Dotyczy: postępowania o udzielenie zamówienia w trybie przetargu nieograniczonego na **dostawę wyrobów medycznych stosowanych w kardiologii inwazyjnej.BZP.38.382-5.17**

**WYJAŚNIENIE TREŚCI SIWZ I Z DNIA 14.02.2017 r.
I ZMIANA TREŚCI SIWZ I Z DNIA 14.02.2017 r.**

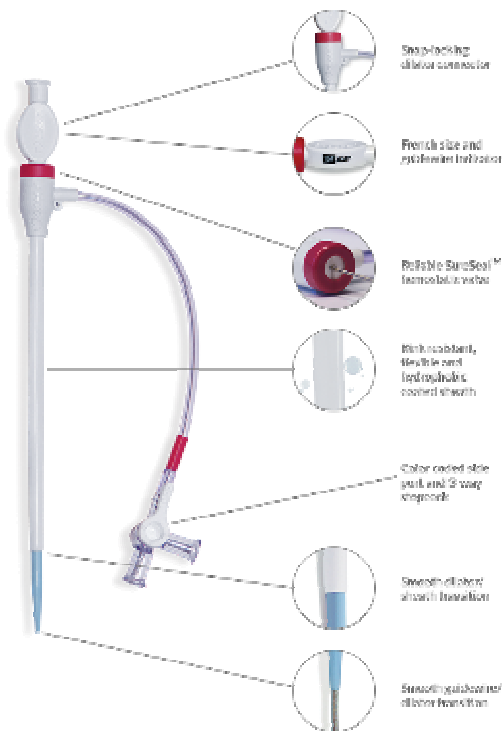
Ze względu na możliwość zaoferowania produktu konkurencyjnego o najwyższej jakości, prosimy o dopuszczenie koszulek naczyniowych w rozmiarach od 4 Fr do 12 Fr - dostępne rozmiary co 1Fr, o dł. koszulki 10 cm oraz 23 cm, długości prowadnika 50 cm i średnicy 0,038''. Sprzęt jest najwyższej światowej jakości, **produkowany w USA**, o bardzo atraumatycznym przejściu z pokryciem hydrofilnym, z powodzeniem użytkowanym przez Pracownie Hemodynamiki, Chirurgii Naczyniowej na terenie Polski. Igła zgodna z opisem SIWZ.

Chcielibyśmy podkreślić, że tak nieznaczna różnica wymiaru nie wpłynie w żaden sposób na wartość użytkową ani sposób pracy Zespołu operacyjnego. Wszystkie inne parametry zgodne z opisem zamawiającego. Poniżej rysunek produktu.

Zamawiający podtrzymuje zapisy SIWZ.

Pytanie 9 dot. pakietu nr 2 poz.1-5

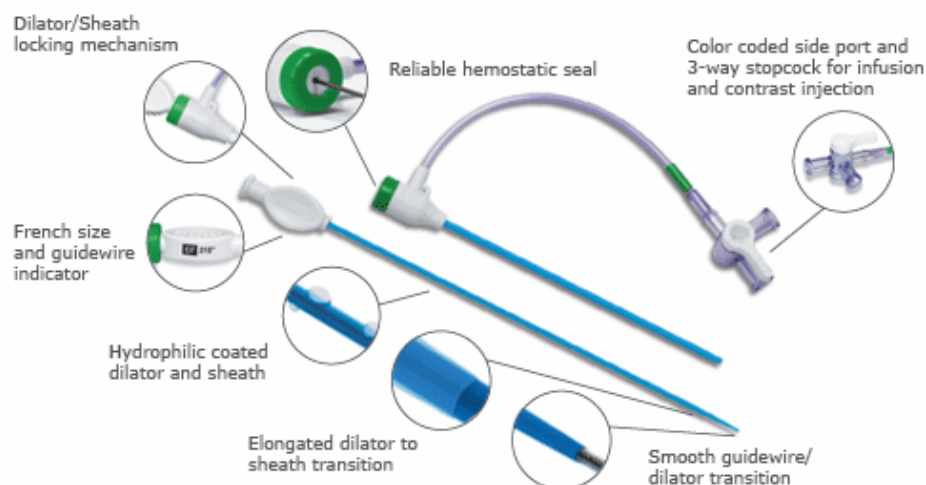
Zwracamy się do Zamawiającego o wydzielenie z Pakietu 2 pozycji 1-5 – utworzenie z nich oddzielnego Pakietu. Takie działanie pozwoli na przystąpienie do postępowania większej ilości oferentów, co pozytywnie wpłynie na sytuację ekonomiczną Szpitala.

Zamawiający podtrzymuje zapisy SIWZ.
